<NUM_ICSARA>
<CIUDAD_FECHA_INFORME>

Informe Consolidado de Solicitud de Aclaraciones, Rectificaciones y/o Ampliaciones a la Declaración de Impacto Ambiental del Proyecto "Parque Fotovoltaico Polpaico Solar"

Nombre del Titular : ESMERALDA SOLAR SPA
Nombre del Representante Legal : Juan Antonio Rehnfeldt
Dirección : AV VITACURA 2939 OFIC 1901 LAS CONDES

Cartografía N° 3. Intervenciones por construcción de LMT en zona declarada Bosque Nativo, comuna de Tiltill, región Metropolitana.

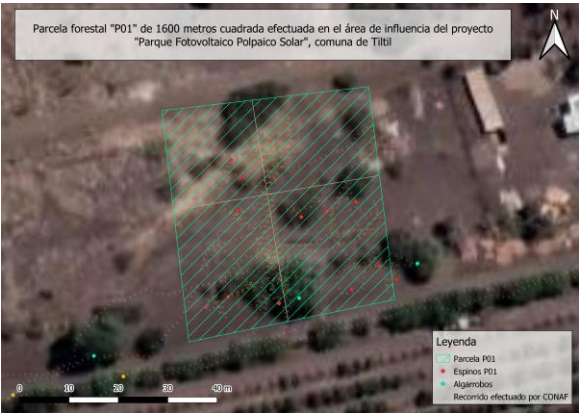
42. Respecto a la tramitación del PAS 150, en función de la clasificación de vegetación presentada por el Titular en el Anexo 2.3 de la DIA, Caracterización flora y vegetación, la CONAF mediante Ord N°88 de fecha 06 de septiembre de 2023 señala que: *existe afectación de un parche de bosque nativo de preservación por las obras proyectadas de la LMT, como se puede ver a continuación:*

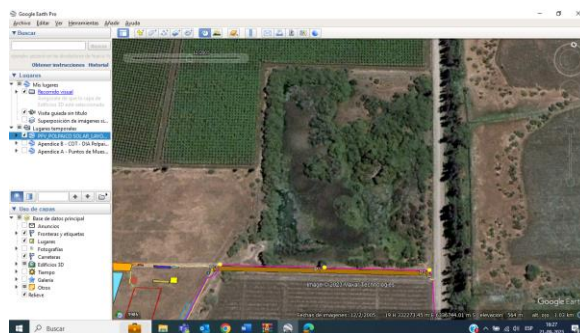
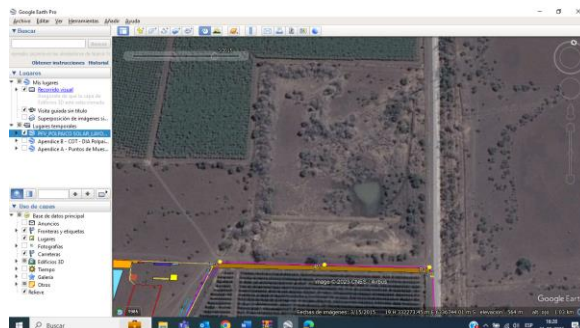
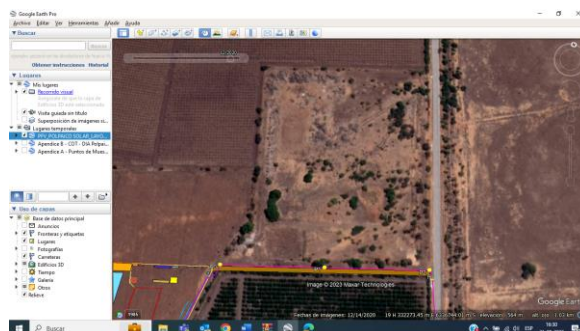
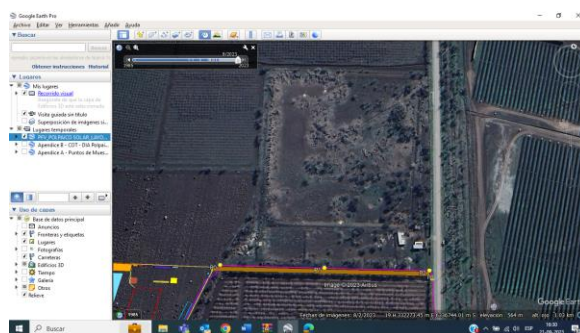
75. En las siguientes figuras se aprecia el paso del tiempo de la vegetación del sector utilizando Google Earth.

Se aprecia que el sector presenta un alto grado de alteración antrópica, donde incluso se observa presencia de agua presumiendo un antiguo humedal en la figura 1. La intervención se debió focalizar en la vegetación arbustiva, herbazal y arbórea de espinos, dejando remanente los individuos de algarrobo. Por lo que, ese parche de vegetación es altamente probable que haya correspondido siempre a bosque nativo.

de seguridad de 3 metros (1,5 metros por lado sobre el eje). Por lo tanto, se solicita al Titular que subsane la falta de información anterior, para así determinar si corresponde a bosque nativo de preservación y si se genera alteración de hábitat.

Figura 6. Situación sector Torres 20 a 24.

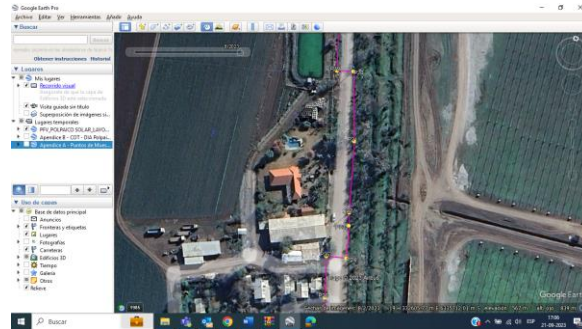
76. De acuerdo con el layout del proyecto, se observa que los vanos de la torre 20 y 24 estarían en bosque nativo de preservación, de acuerdo con lo observado por CONAF en el Oficio Ordinario N°88 de fecha 06 de septiembre de 2023. Por lo tanto, se solicita al titular aclarar dicha situación y profundizar en la justificación de la no alteración de hábitat en función de las posibles alteraciones que se pudiera generar en la fase de construcción.
